WYJAŚNIENIA NR 12
treści Specyfikacji Istotnych Warunków Zamówienia

Nr sprawy: **ZWIK/JRP/ZP-2/2019**

Nazwa zadania: „**Zadanie 1 Kontrakt 1 Modernizacja stacji uzdatniania wody w Skawinie**”.

Pytanie 1:

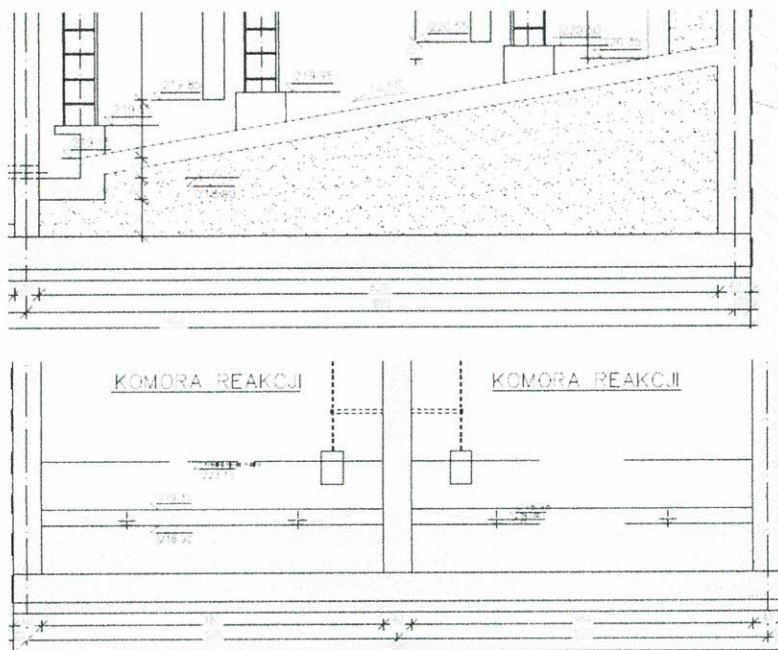
Dotyczy Budynek mieszania i napowietrzania wody – Ob. nr 8.
Prosimy o jednoznaczną informację z czego ma być wykonane wypełnienie skosu pod płytą w komorze reakcji, gdyż brak jest opisu wskazującego w precyzyjny sposób czy ma to być zasyпка z kruszywa, czy beton, a oznaczenia na rysunkach są rozbieżne.

Wypełnienie skosu pod płytą w komorze reakcji - zgodnie z przedmiarem należy wykonać z betonu C20/25.
